Die frühzeitige Öffentlichkeitsbeteiligung gemäß § 3 Abs. 1 BauGB wurde vom 07.11.2017 - 25.11.2017 durchgeführt. Parallel dazu wurden gemäß § 4 Abs. 1 BauGB die Behörden und sonstigen Träger öffentlicher Belange, deren Aufgabenbereiche durch die Planung berührt werden, unterrichtet und zur Äußerung aufgefordert.

Äusserungen zum Aufstellungsbeschluss Vorhabenbezogener Bebauungsplan „Wohnquartier Altes Krankenhaus Söflingen-Maienweg“

Vorhabenbezogener Bebauungsplan „Wohnquartier Altes Krankenhaus Söflingen“

Anlage 1

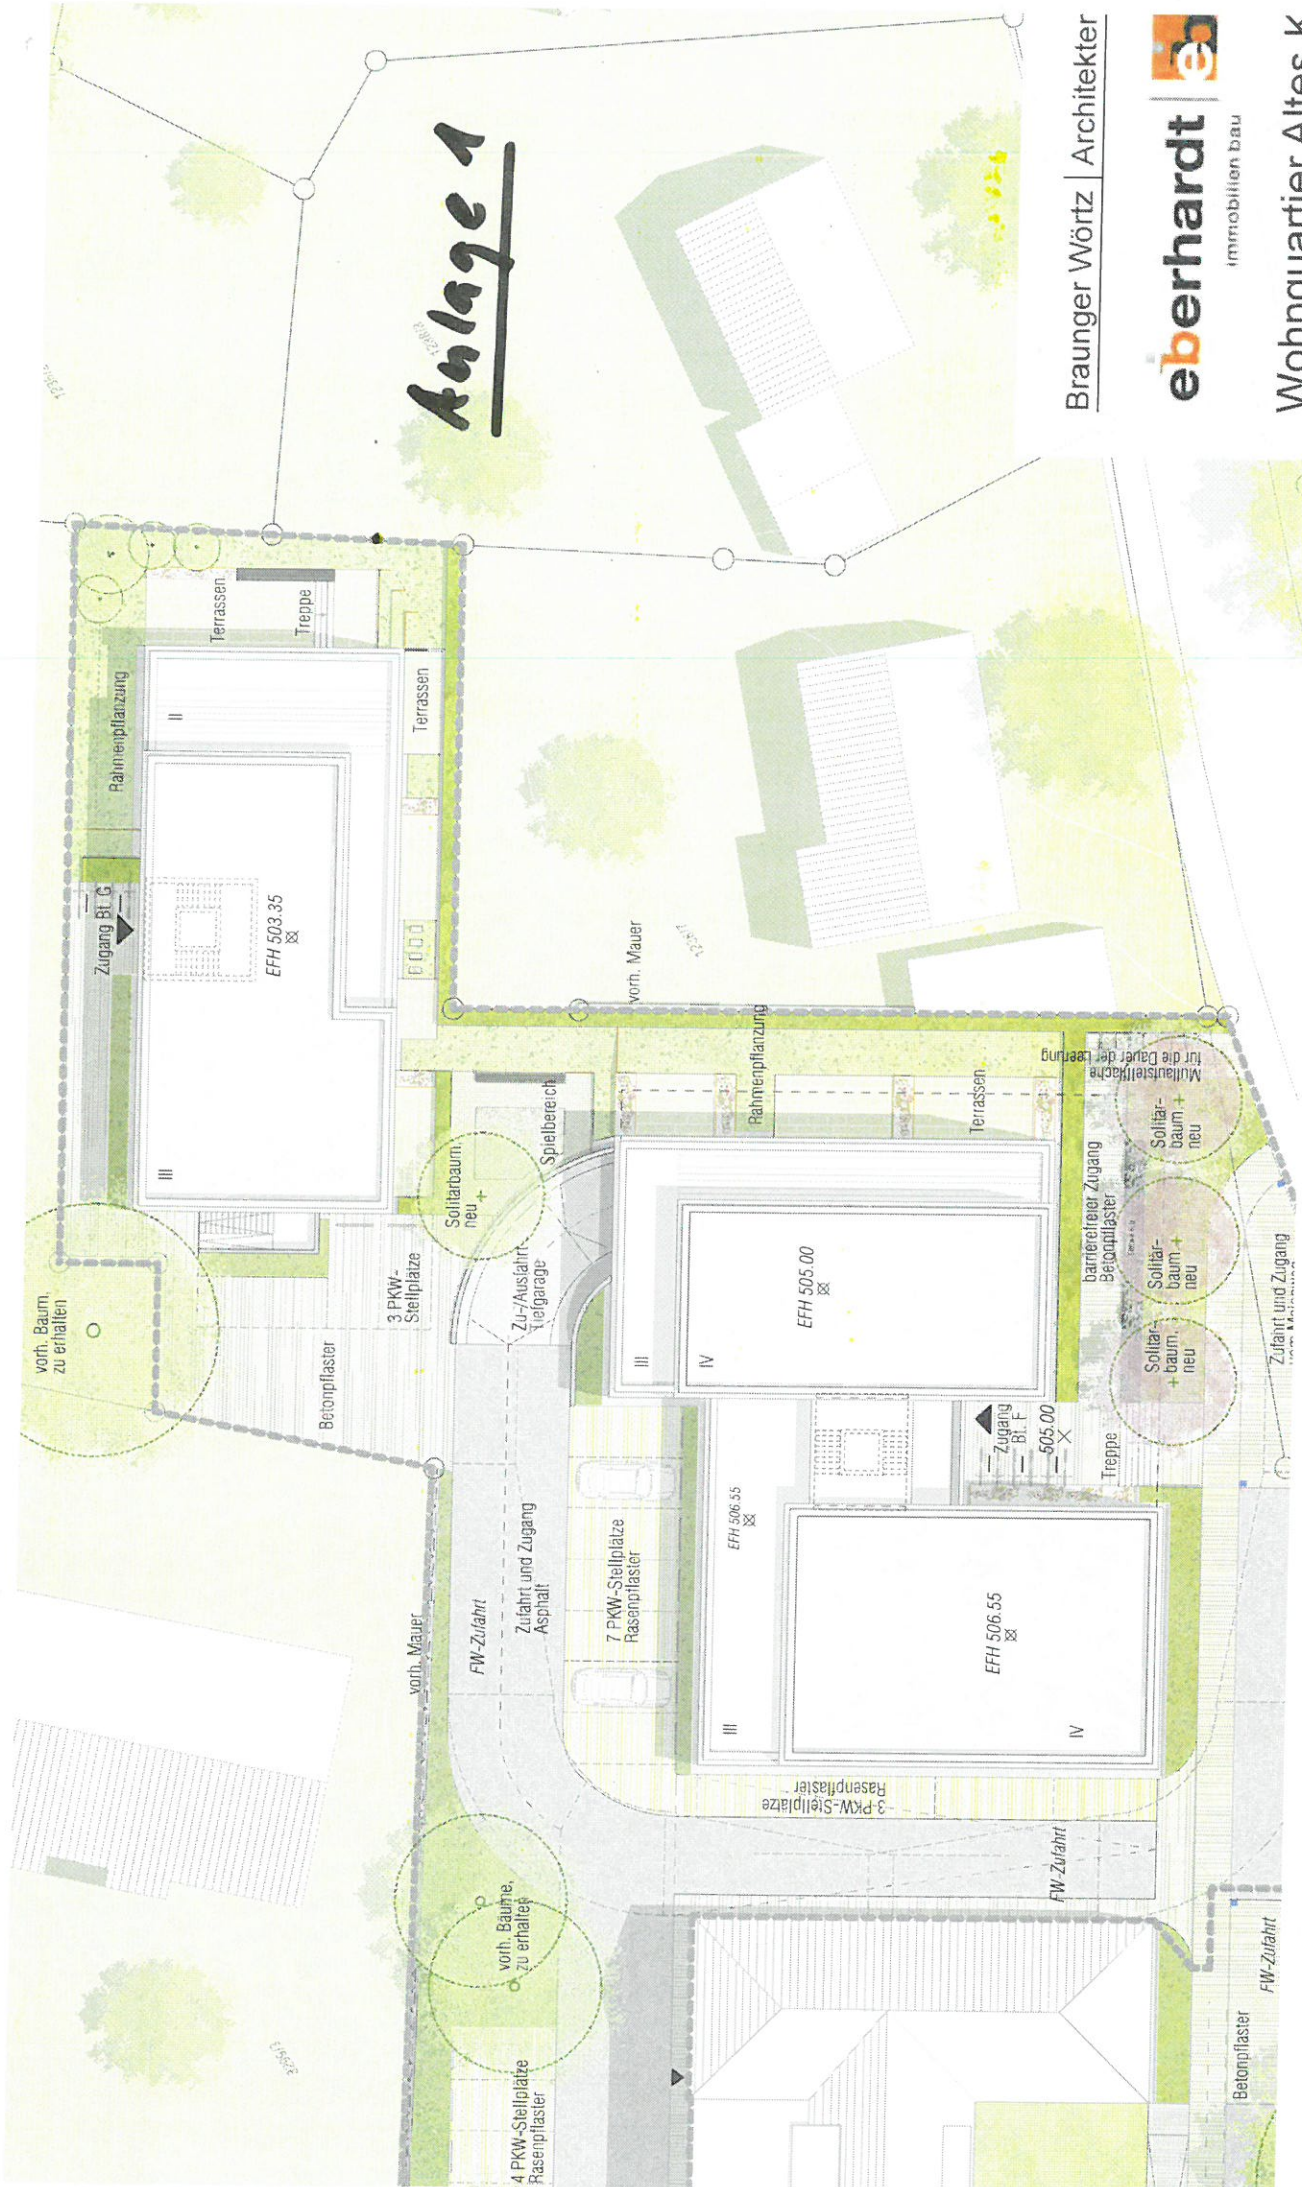
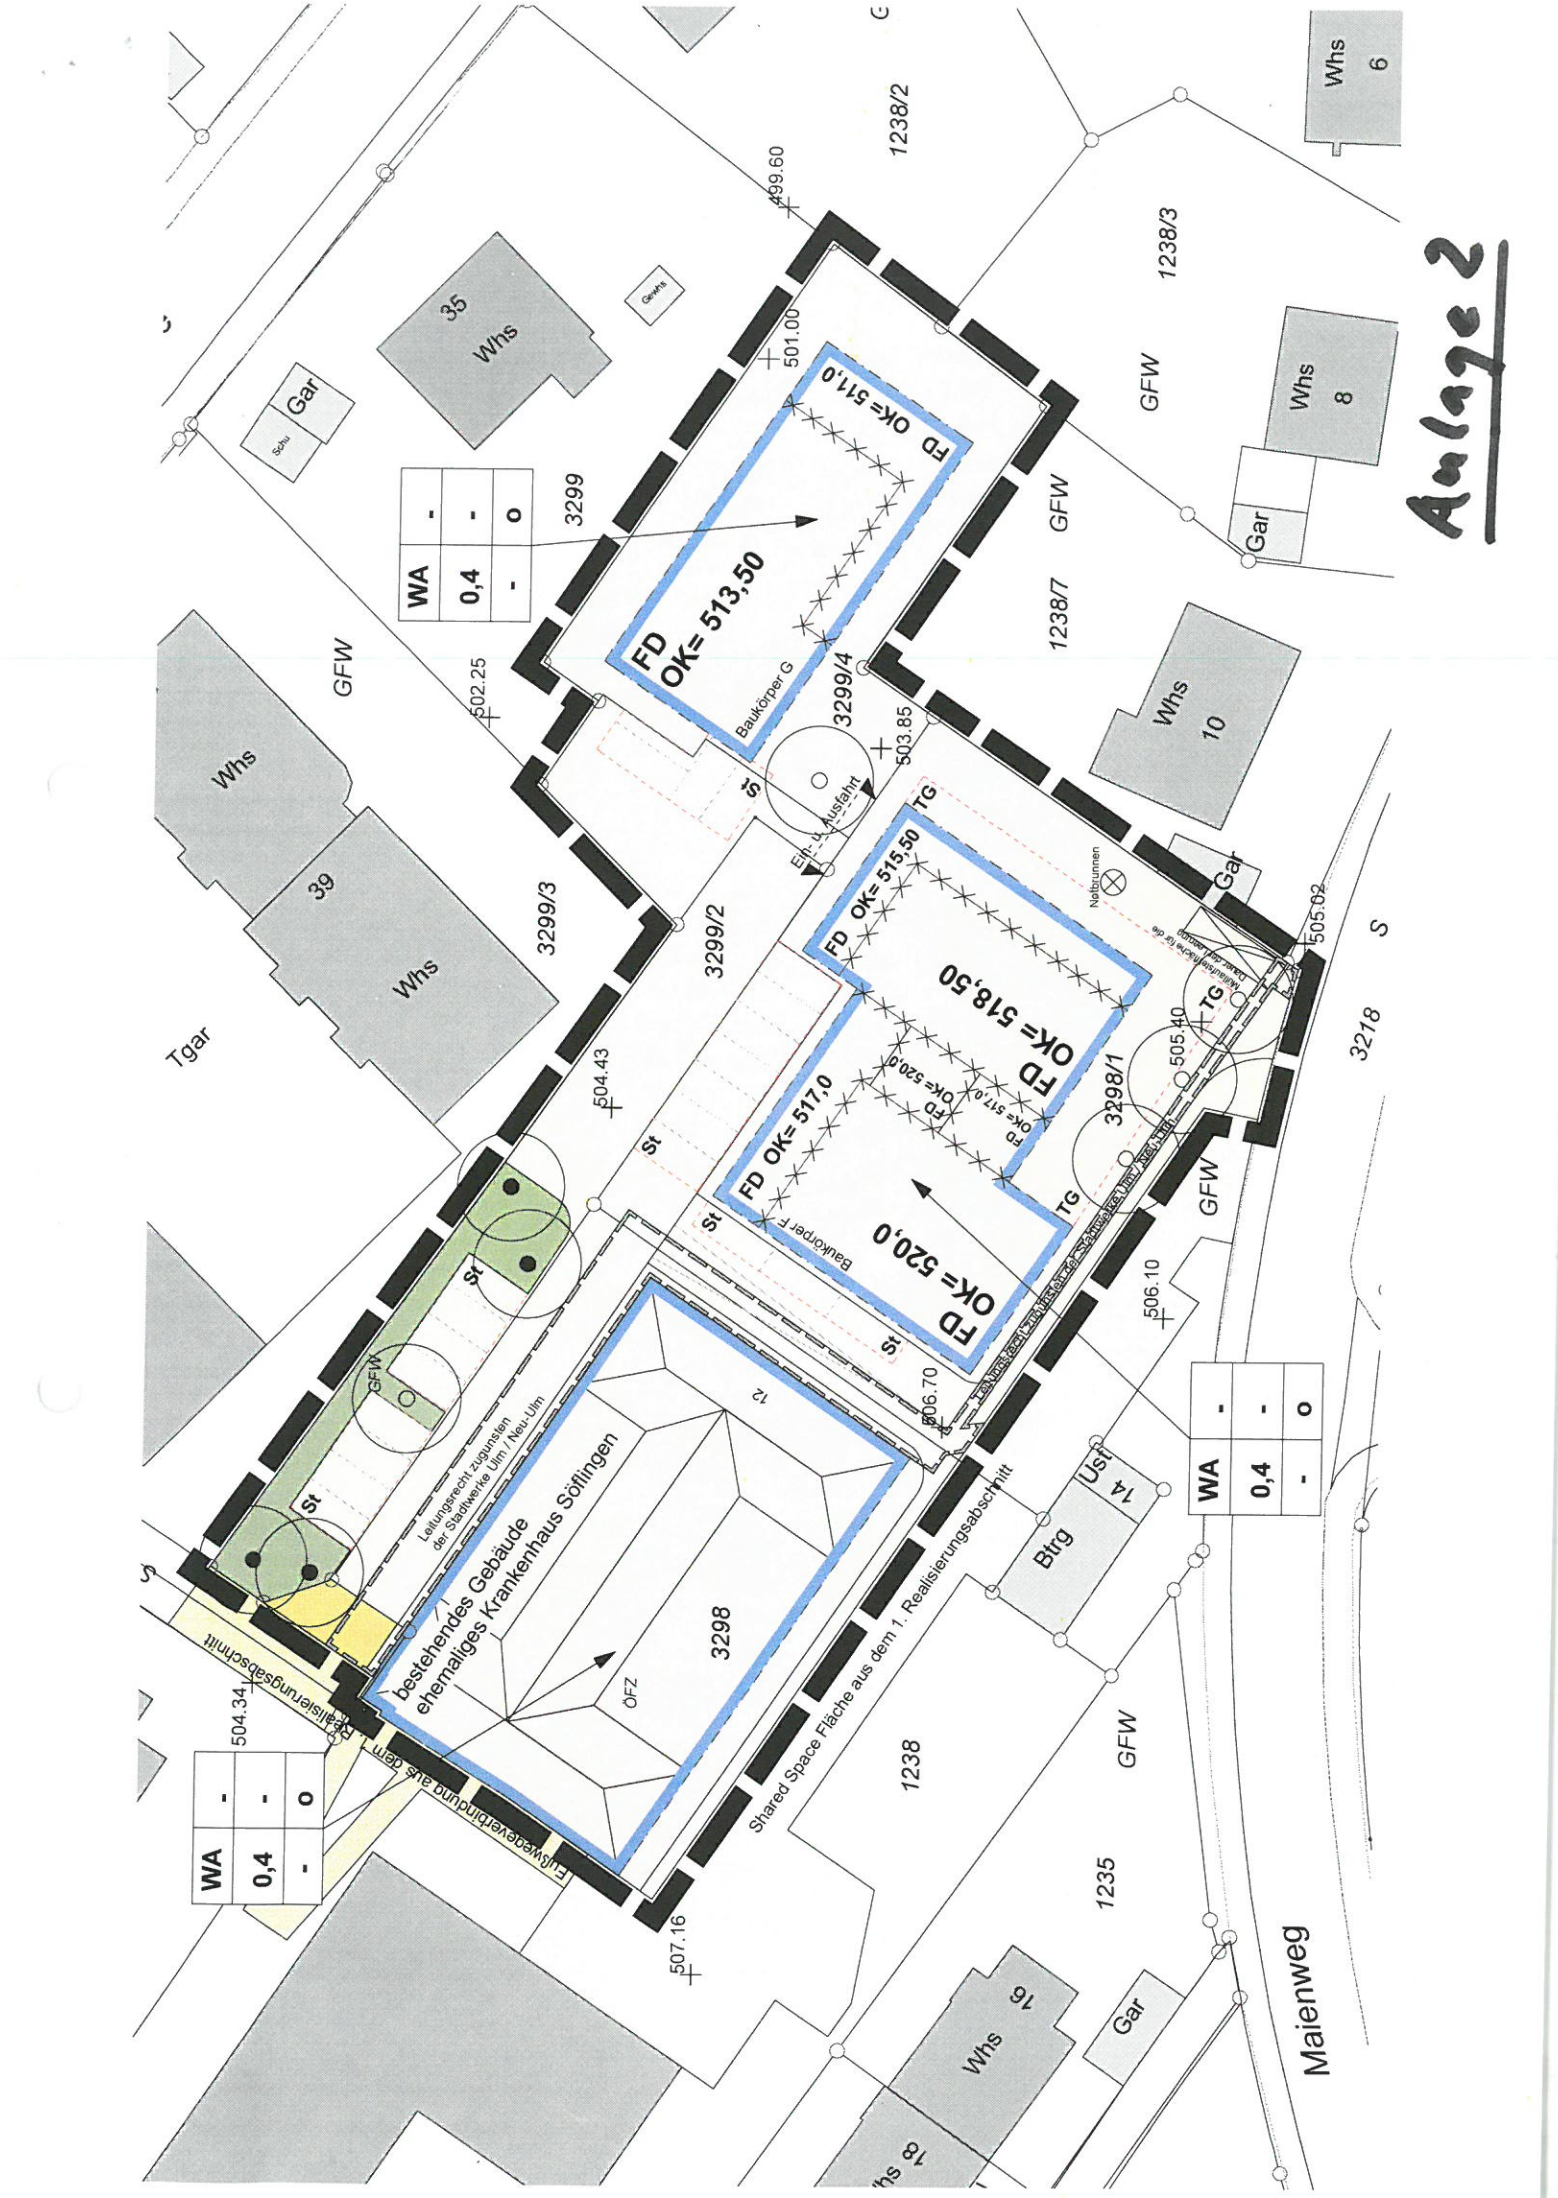
Dieser Gebäudeteil steht auf einer Geländehöhe von 501,00. Die EFH liegt bei 503,35. Warum liegt das Erdgeschoß 2,35 m über Geländehöhe? Das Gebäude ist 3 geschossig, also 9,30 m hoch. Ausgehend von der EFH von 503,35 ergibt sich damit eine Gebäudehöhe von 512,65. Auf dem Plan ausgewiesen ist dagegen eine Höhe von 513,50 somit gleichfalls eine Höhenabweichung zu Gunsten des Bauträgers von plus 0,85 m (siehe Anlagen 1 und 2) !

Unser Haus Maienweg hat eine Firsthöhe von 8,95 m. Dagegen steht nun der Baukörper F mit einer Höhe von 13,5 m. Daraus ergibt sich ein Höhengsprung von 4,55 m. Dieser Höhenunterschied ist für uns vollkommen inakzeptabel! Von einem harmonischen Übergang kann hier keine Rede sein. Das immer gerne zitierte Staffelgeschoß bringt dahingehend überhaupt keine Entspannung der Höhengsituation. Der Baukörper ist absolut zu massig. Die beiliegende Skizze aus dem Originalplan (Anlage 3) verdeutlicht diese Situation. Außerdem ist zu beanstanden, daß der viel zu kleine Bauabstand im Bereich des Notbrunnens nicht zuletzt auch durch die Tatsache, daß unsere Terrasse auf der Nordseite unseres Hauses natürlicherweise schon wenig Sonne hat, für uns noch eine zusätzliche Beschattung mit sich bringen wird.

Die maximalen Gebäudeoberkanten wurden geprüft und gegenüber dem Bebauungsplanvorentwurf um 0,5m reduziert; bei Baukörper G der niedrigere Gebäudeteil um 1m. Die Differenz von ca. 0,5 m zwischen der Objektplanung und der Planfestsetzung ist für die konkrete Ausführungsplanung notwendig.

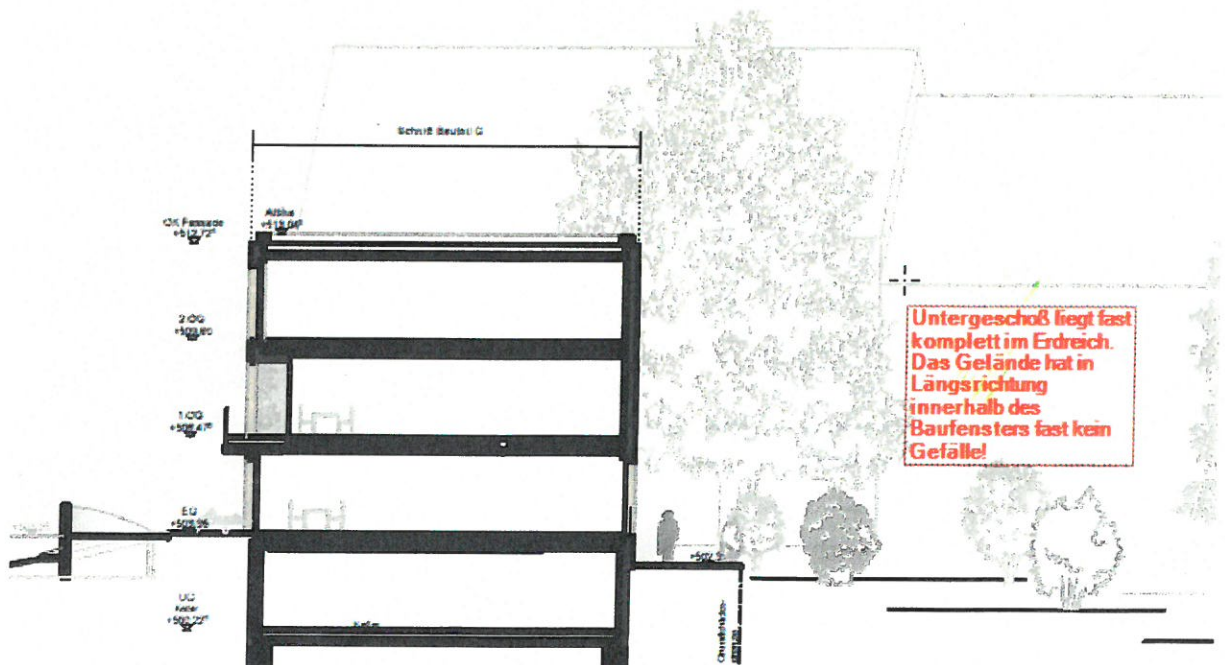
Im Osten schließt eine kleinteilige Bebauung aus 1- und 2geschossigen Einfamilienhäusern sowie im Süden mit 2-geschossigen Mehrfamilienhäusern mit Satteldächern an. Westlich liegen die derzeit im Bau befindlichen Gebäude des 1. Realisierungsabschnitts

Der geplante Neubau steht im völligen Gegensatz zu dieser Beurteilung der Umgebungsbebauung. Wenn, bestände die Möglichkeit, im außerhalb des alten Baufenster liegenden östlichen Bereich, der auch deutlich tiefer liegt, ein Geschöß auszugraben. In dieser Richtung besteht auch eine 3-5 geschößige Restbebauung wie man im Bild oben sieht. Hierzu schreibt der Architekt:

1.2. Gipsmodell als Grundlage Beschluß Gemeinderat nur 2,5 geschößig

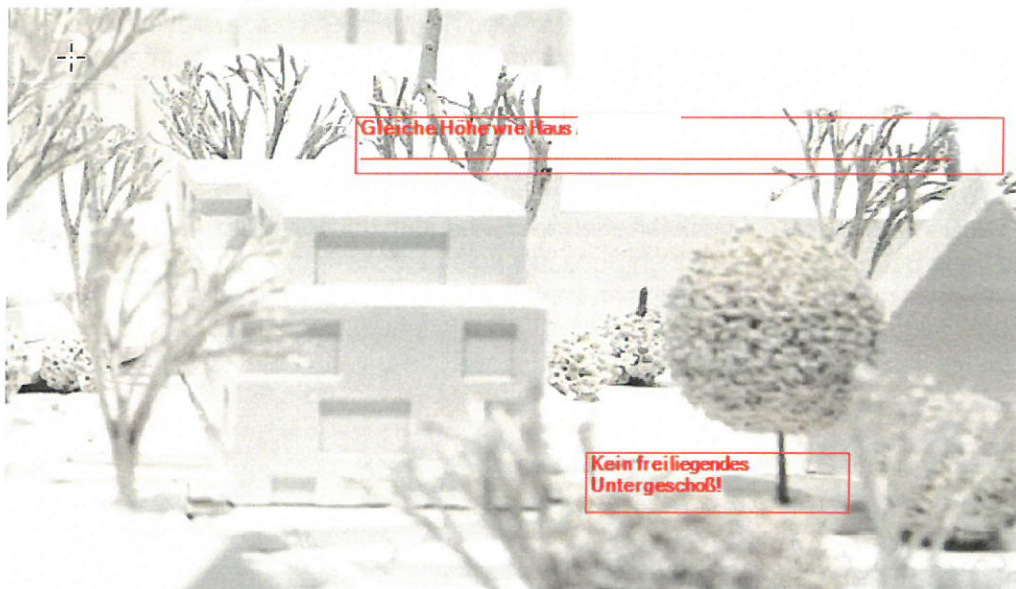
In dem Gipsmodell, welches dem Gemeinderat zur Beschlußvorlage vorgelegt wurde, ist das Gebäude im ehemaligen Grundstück übererdig und nur 2,5 geschößig ausgeführt. Das war Grundlage für den vorläufigen Beschluß des Gemeinderates und auch der Bürgerinformation zur Neubebauung. In dem Gipsmodell ist der Neubau genauso hoch wie das Nachbar-Bestandsgebäude von Hr. n den Bauplänen ist das Gebäude auf einmal deutlich höher! Daher sehen wir nur ein 2,5 geschößiges gleich hohes Gebäude wie die umliegenden vom Gemeinderat als zugestimmt!
